Le 18 décembre 2017

Objet : **Addenda n° 6**
 Services professionnels
 Place des Montréalaises
 Concours international d'architecture de paysage pluridisciplinaire
 APPEL N° 17-16161

Objet : Addenda n° 7 - Document de questions-réponses
Services professionnels
Place des Montréalaises
Concours international d'architecture de paysage pluridisciplinaire
APPEL N° 17-16161

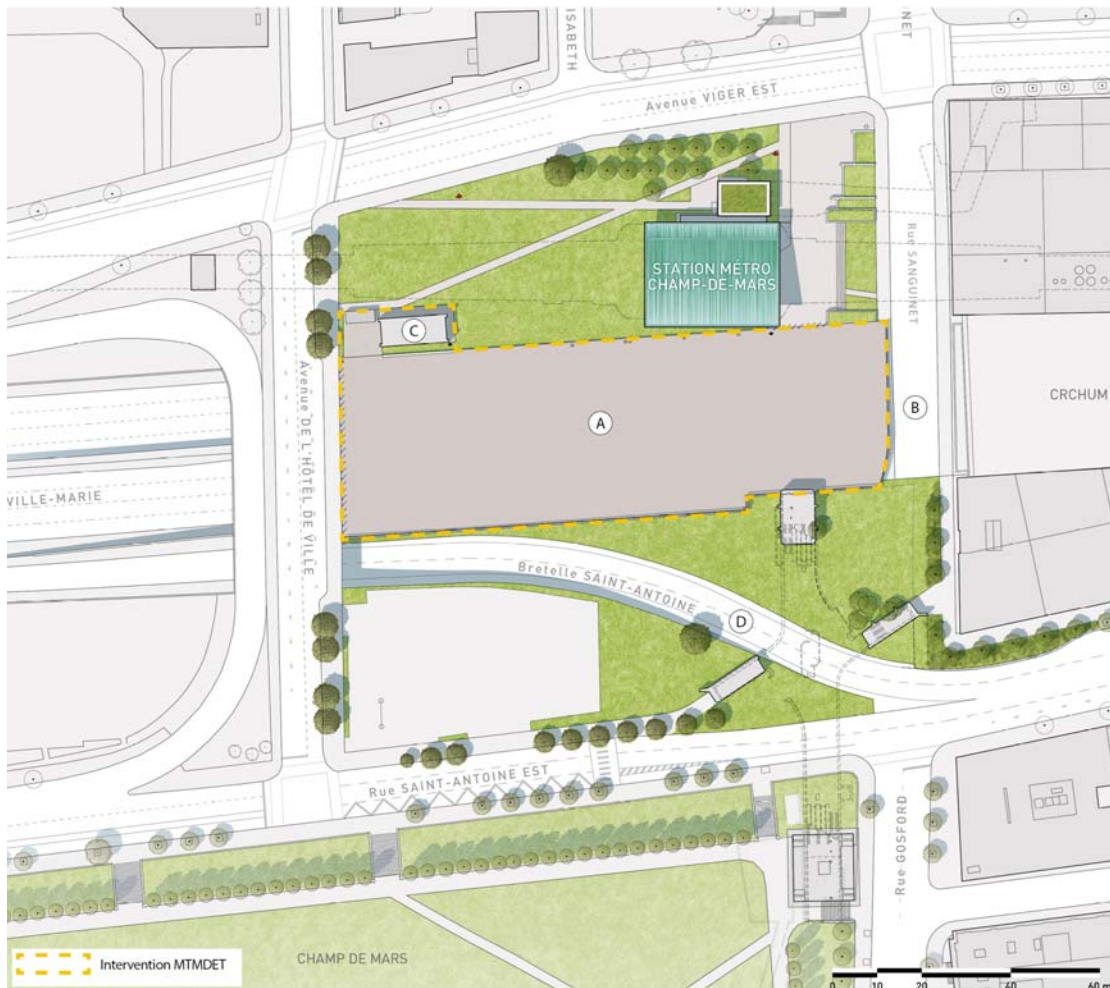
La Ville de Montréal ne poursuivra pas le projet de recouvrement partiel de la bretelle de sortie Saint-Antoine. L'avant-projet mené par la Ville à ce sujet est annulé et aucun budget n'est disponible pour procéder au recouvrement partiel. Malgré l'absence de recouvrement partiel de la bretelle, les finalistes doivent proposer des solutions d'aménagement favorisant la sécurité des utilisateurs tout en renforçant l'attrait et l'identité de la place. Des solutions doivent être proposées pour atténuer la présence, ou la perception, de la coupure créée par la bretelle. La partie sud-ouest de la place doit offrir une aire conviviale et sécuritaire permettant une appropriation adéquate des lieux.

- L'annexe M est retiré du Programme.
- Le deuxième paragraphe de la section 2.2 est retiré au complet.
- Le plan de la section 2.2 est remplacé par celui-ci :

A: P.137 " AnnexesProgrammeFREN.pdf"

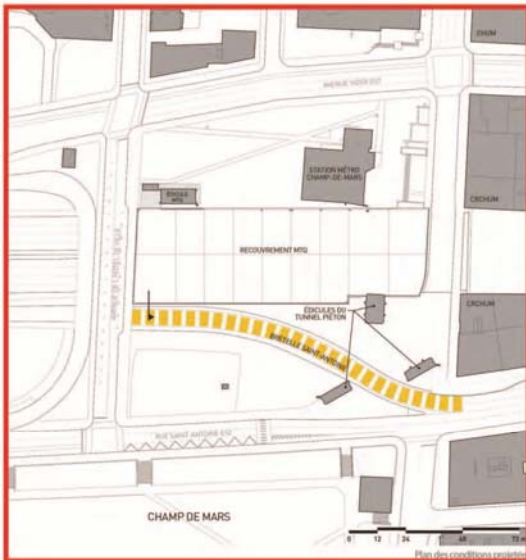
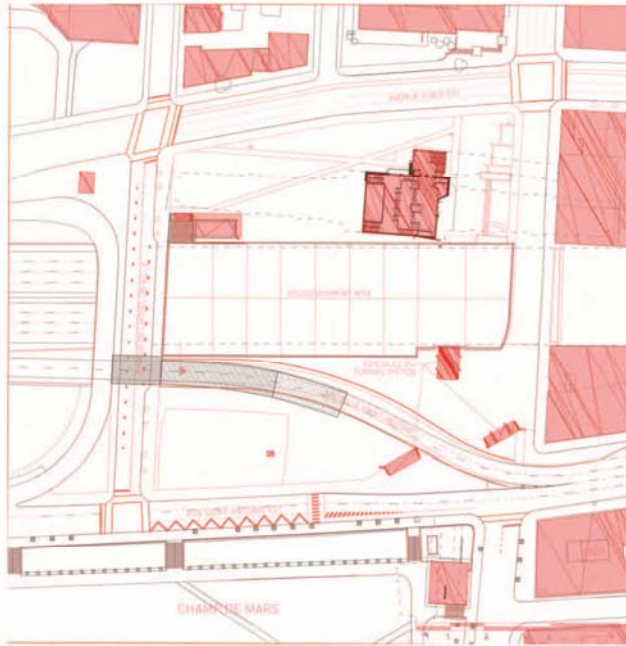
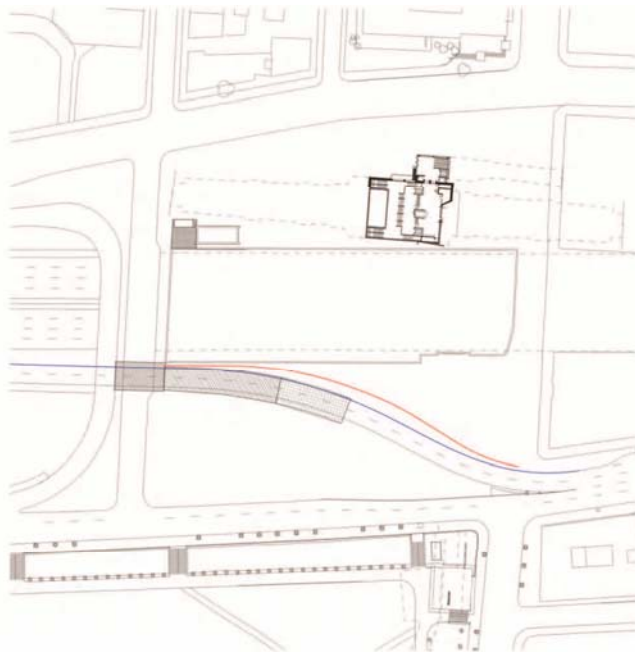
Q : On constate une différence significative entre les dessins fournis à l'*AnnexeProgrammeFREN.pdf* et ceux du *Plan2D_PlacedesMontrealaises.dwg*. Ci-dessous, vous trouverez une image superposant les deux différents dessins (en rouge et en bleu). Pouvez-vous confirmer que la ligne bleue est la plus représentative des projets à venir pour la bretelle Saint-Antoine ? Si non, s'il-vous-plaît préciser quels sont les plans à utiliser pour développer notre prestation.

R : Afin de développer votre prestation, la juxtaposition de trois plans suivants est requise :

Les plans les plus représentatifs des travaux de la bretelle Saint-Antoine sont : les plans d'élargissement de la bretelle Saint-Antoine du MTMDET pour construction *Plans_Pour_Construction.zip* transmis dans le cadre de l'addenda 7 (18 décembre 2017) et disponible ici :

Les plans les plus représentatifs de la dalle de recouvrement du MTMDET sont : les *Plans pour construction - dalle MTMDET*, transmis le 9 novembre 2017 (rencontre à la Ville de Montréal).

Les plans les plus représentatifs du reste site sont : le plan d'arpentage *20294-8d*, transmis le 9 novembre 2017 (rencontre à la Ville de Montréal).
